ALPS処理水の取り扱いに関する 実施計画変更認可申請の状況について

東京電力ホールディングス株式会社

2023年2月9日

4-4. インベントリ評価による測定・評価対象核種の選定

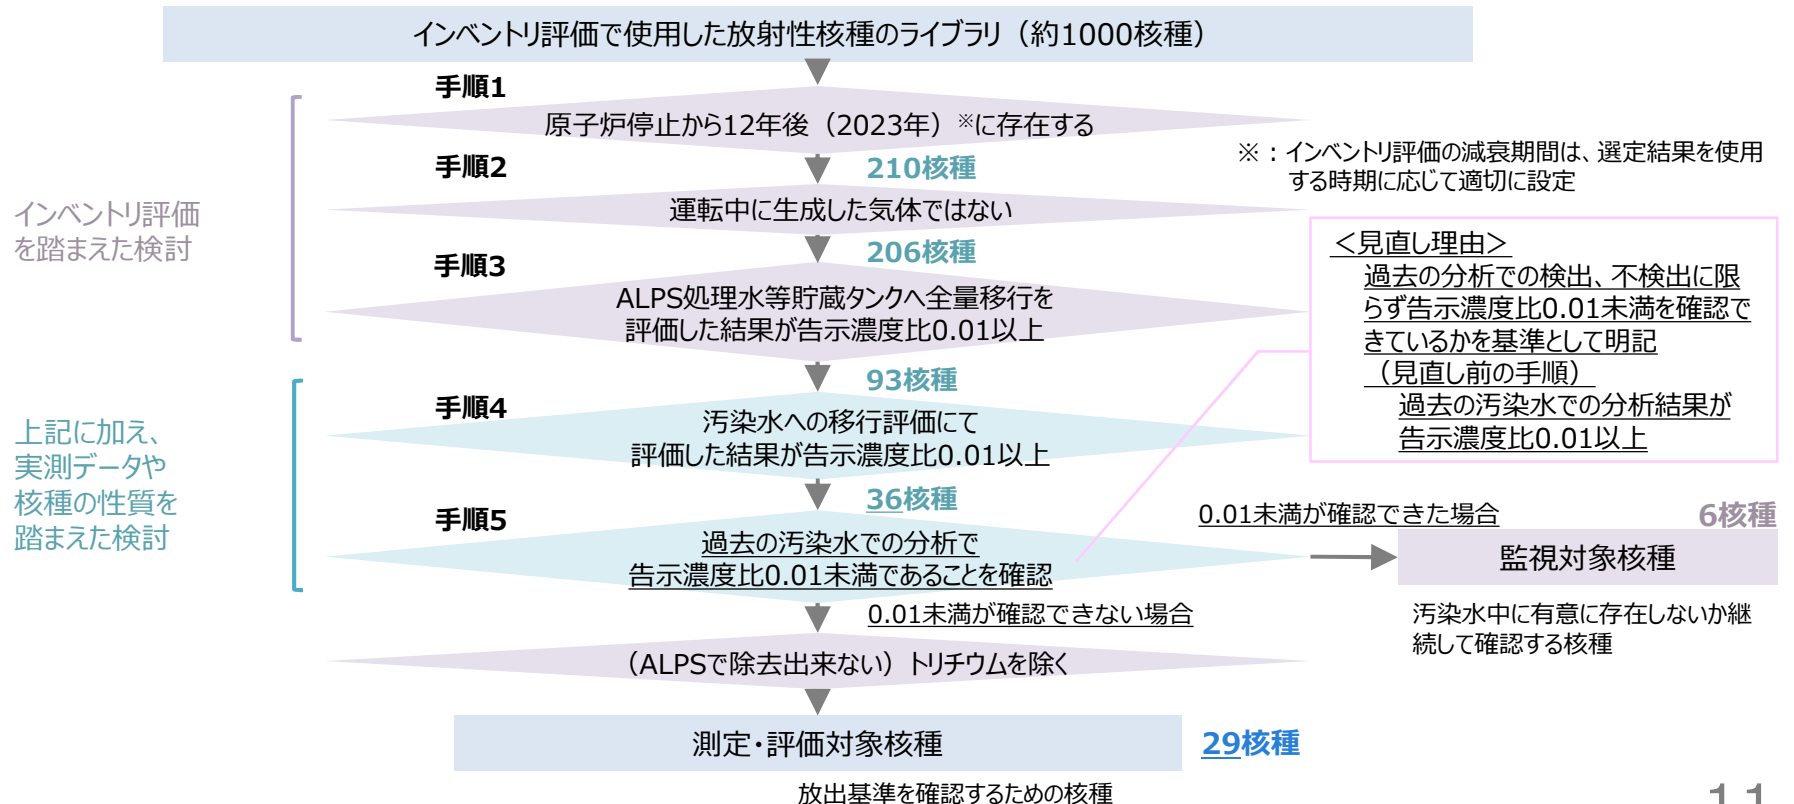
- 測定・評価対象核種は、下記に示す選定フローに基づき選定。
- 選定フローでは、IAEAや原子力規制庁の指摘を踏まえ、最初に、核種の半減期を考慮して現実的に存在しうる核種を選定します。その上で、ALPS処理水等貯蔵タンク内へ全量の放射性物質が移行をしているという仮定※をおき、机上での検討を改めて行っています。さらに、12年間蓄積してきた汚染水の実測データや核種の性質も踏まえて、汚染水中に有意に存在する可能性のある核種を評価しています。
- 1F技術会合等での議論を踏まえ、手順5の一部見直しを実施。

【参考】アルファ核種の告示濃度比の算出方法の変更

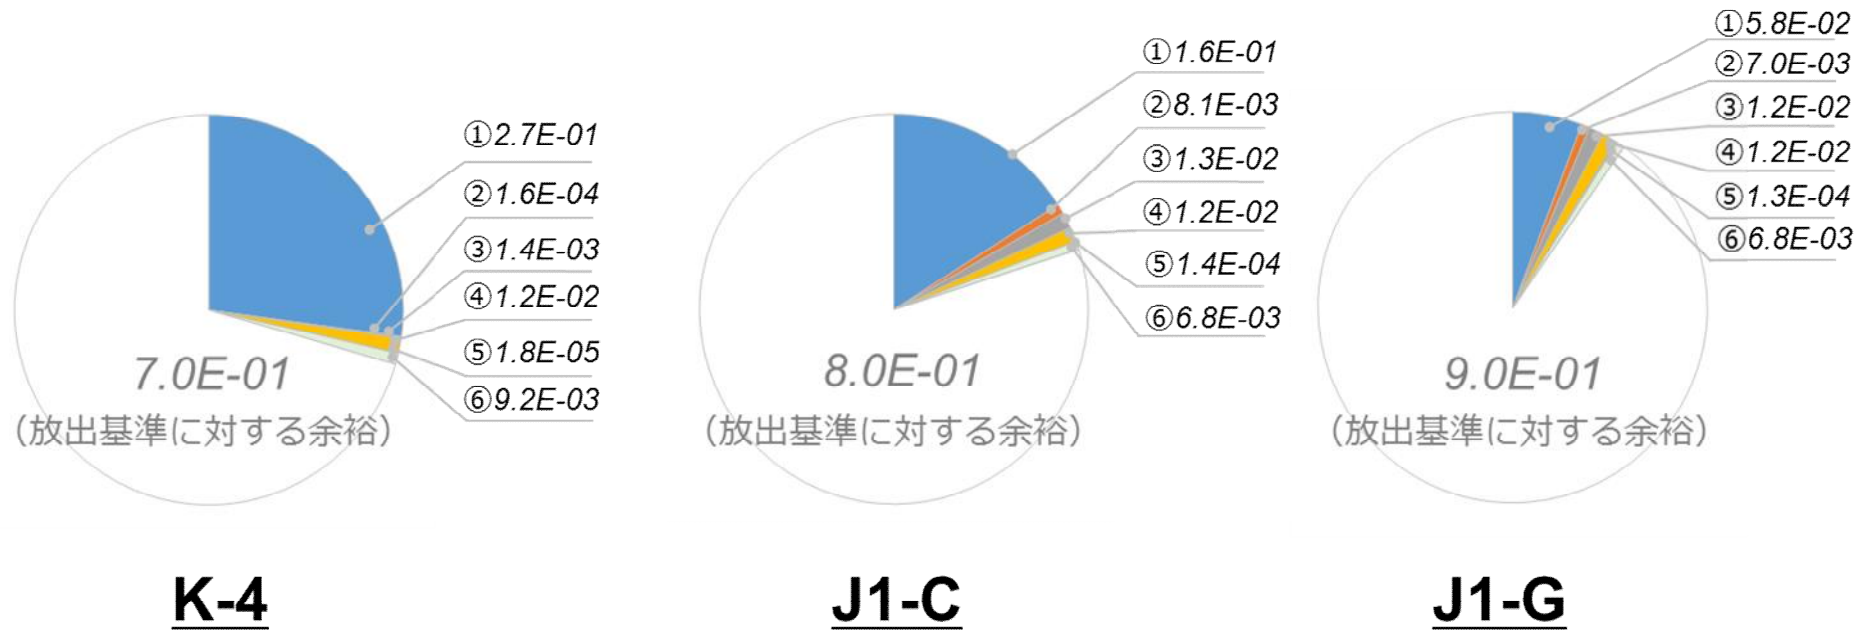
- 核種の選定方法以外に、1F技術会合の議論の中で、現在のアルファ核種の告示濃度比総和の算出方法について、過度に保守的ではないかと原子力規制庁よりコメントを受けたこと、線量限度を定める告示においても類似の考え方※1があることを確認したことから、アルファ核種の告示濃度比の算出方法を以下の通り変更します。

9核種を加算するのは、保守性が過大

α核種は告示濃度の最小値を使用することで保守性が適切
